Carta Circular/CPL/030/2020

Edital de Licitação CESAN nº 007/2020 (Identificador Banco do Brasil Nº 817543).

ATENÇÃO EMPRESAS LICITANTES

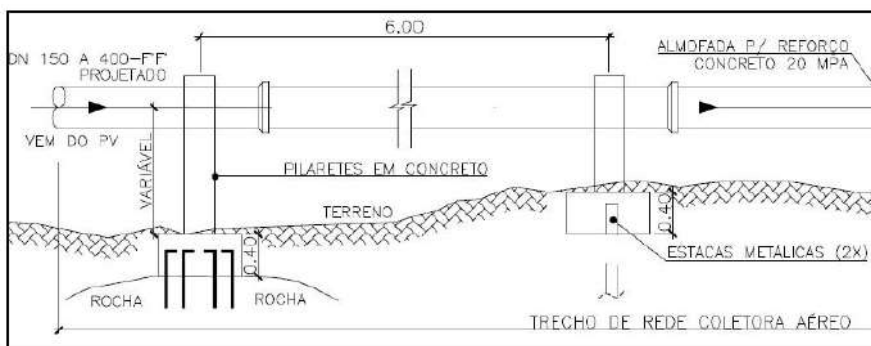
“No trecho do coletor Beira Rio, grande parte dessa rede será aérea, sendo a tubulação sustentada por pilaretes a cada seis metros.

Conforme projetos padrão CESAN, foram dadas duas opções de fundação para esses pilaretes de acordo com o tipo de solo:

Opção 01: Nas áreas onde houver rochas, essas terão furação com barra de aço CA50A 12,50 mm com grout para chumbar.

Opção 02: Nas áreas de solo, as fundações serão em estacas metálicas perfil I W150x13.

Tendo em vista a diferença de custo entre as duas opções, Solicitamos qual o percentual, em relação ao tipo de solo, que deve ser adotado pelas licitantes nesse trecho.

As licitantes devem prever nos trechos aéreos, para pilaretes e PVs, um percentual de 20% do para a Opção 01 e 80% para a Opção 02.

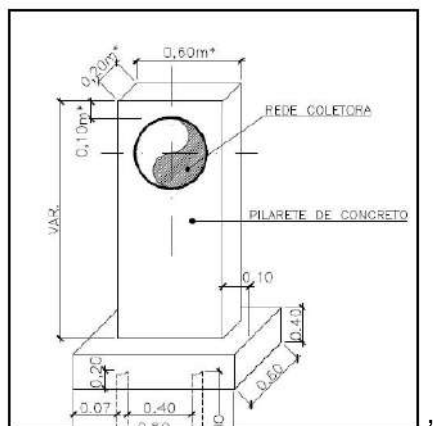
“Ainda em relação ao trecho aéreo do coletor Beira Rio, o projeto indica que a tubulação passará dentro dos pilaretes de sustentação sendo envolvida por estes. Nessa junção, a fim de evitar desgastes entre as duas superfícies, será necessário algum tipo de junta, ou fita de fixação? Se sim, qual a especificação?

As licitantes deverão acompanhar apenas o que consta previsto no projeto apresentado pela CESAN. As junções dos pilaretes serão feitas sempre junto das bolsas dos tubos. Devem as licitantes se atentar quanto à reparação do revestimento externo dos tubos de ferro fundido, sugerido pelo fabricante da tubulação, que por ventura possa ocorrer nas operações de transporte, de estocagem ou manuseio durante a instalação dos tubos.

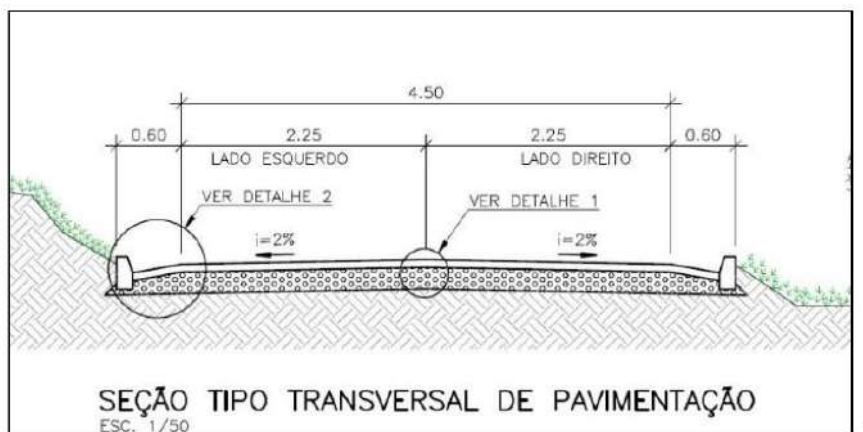
“A respeito do acesso para a EEEB-T, no projeto está especificado que este será em pavimentação do tipo piso intertravado de 8 mm, sendo largura da via de 4,50m, com os serviços necessário para sua execução. Regularização do subleito, base em brita e pó de pedra, além de meio-fio e sarjeta ao longo do seu comprimento. Porém, no escopo do projeto não consta esse serviço. Esse acesso será executado pela contratada ou é de responsabilidade da Contratante?”

O acesso para a EEEB-T está contemplado no orçamento elaborado pela CESAN, e as licitantes deverão prever sua execução com fornecimento de materiais conforme projeto apresentado.
